大型廃棄物保管庫に係る実施計画の変更について (大型廃棄物保管庫の耐震評価)

2022年8月31日

東京電力ホールディングス株式会社

1 - 2. 大型廃棄物保管庫の耐震評価の考え方

- ① 建屋遮蔽を喪失した場合における、使用済吸着塔からの敷地境界での直接線・スカイシャイン線

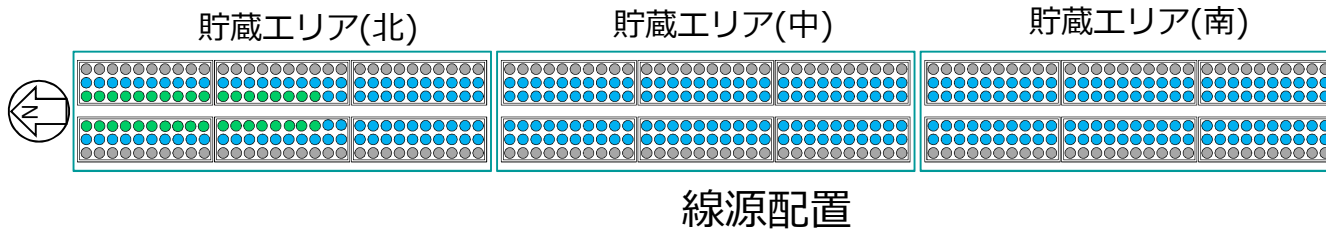
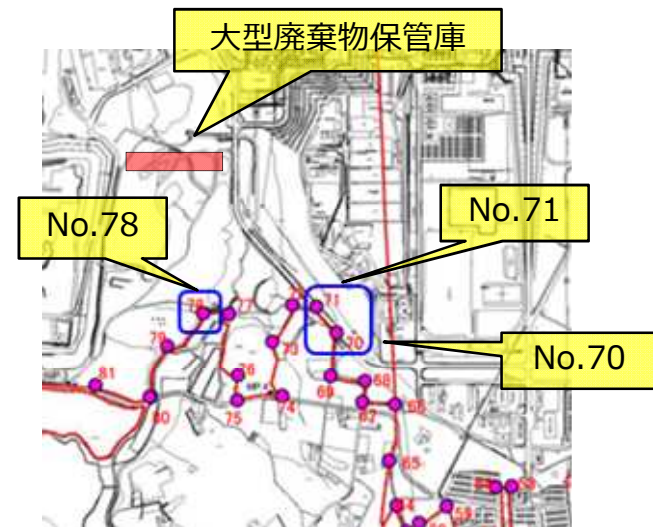
- 使用済吸着塔，床の掘り下げを考慮するものとし，外壁・屋根はモデル化しない。
- 評価地点は，大型廃棄物保管庫の最近接点であるNo.78と，敷地内各施設を含めた最大実効線量評価点であるNo.70,71とする。

- 線源
 - 保管する吸着塔540体を線源とする。
 - 実際は貯蔵エリア（南）にKURION吸着塔を保管するが，保守的な評価とするため線量評価モデルは全てSARRY吸着塔を採用する。（既認可）

- 線源強度
 - 保管する使用済吸着塔のインベントリ（線源強度）を考慮し，次の表面線量率を採用する。
 - SARRY1(S1)（表面線量率：1.2mSv/h）
 - SARRY2(S2)（表面線量率：0.7mSv/h）
 - SARRY3(S3)（表面線量率：0.234mSv/h）

- No.78が最大の値となり $4.8 \times 10^{-1} \text{mSv/年}$ であった。
これは、耐震Sクラスと判断される 5mSv に比べ十分小さい。

建屋補強イメージ図

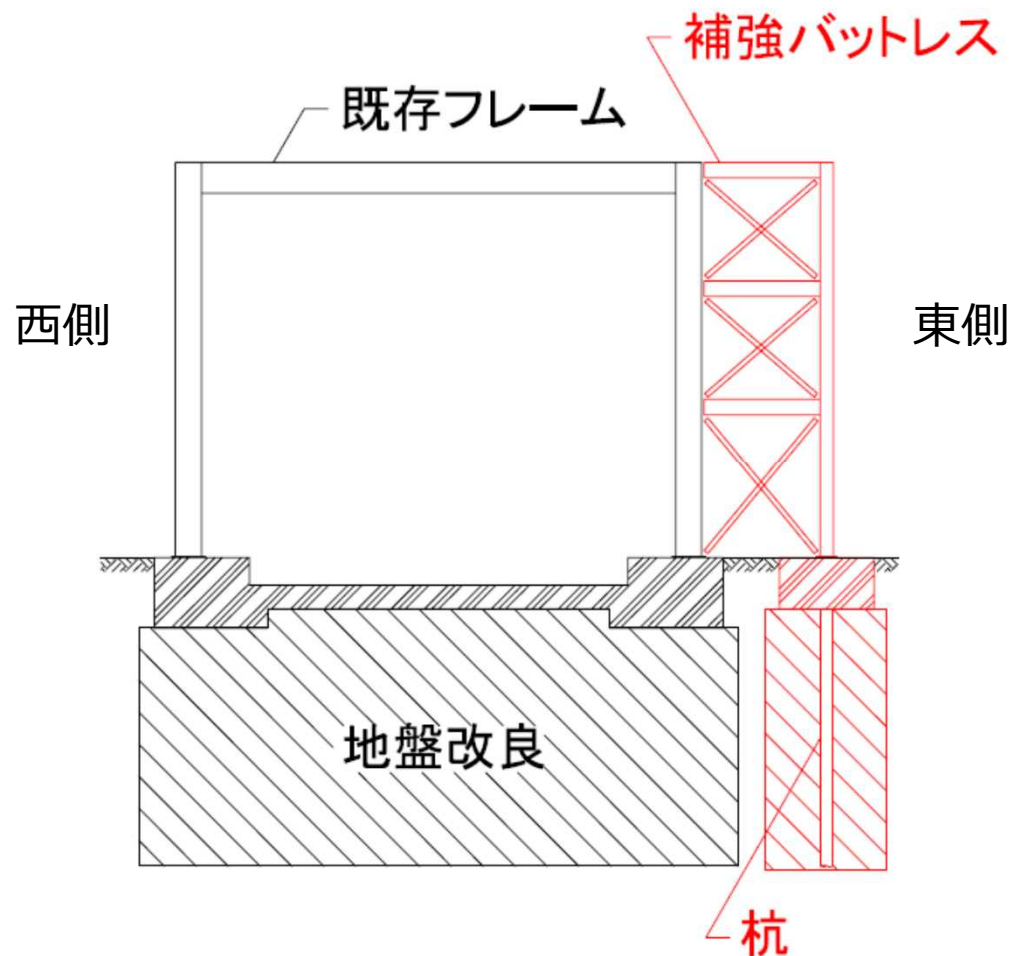
- 補強後のSs900に対する建屋のクライテリアについても同様に設定する。
- 評価結果より、現状としては中央棟のみ補強を行う方針とする。

- 建屋補強について，構造成立性や施工成立性を検討中。

6. 使用済吸着塔 強度評価（評価箇所）

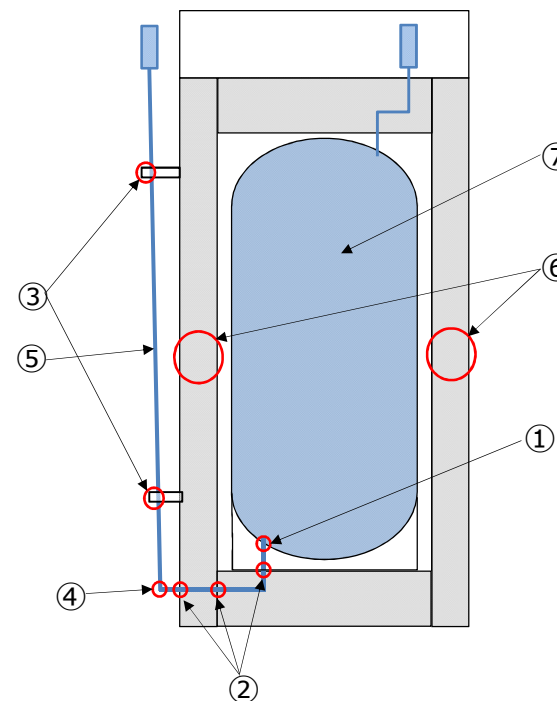
- ・吸着材及び内包水の漏えいに起因する吸着材容器・配管・遮へいを評価箇所とする。
- ・その他，吸着塔の特徴により評価箇所を追加する。

- ・ 処理水出口配管
 - ①吸着材容器との接続部
 - ②遮へい貫通部
 - ③遮へいとの固定部
 - ④配管付根部（エルボ）
 - ⑤梁との接触箇所
- ・ ⑥遮へいと梁の接触箇所
- ・ ⑦吸着材容器
 - + ⑧吸着塔の特徴により評価箇所の追加が必要
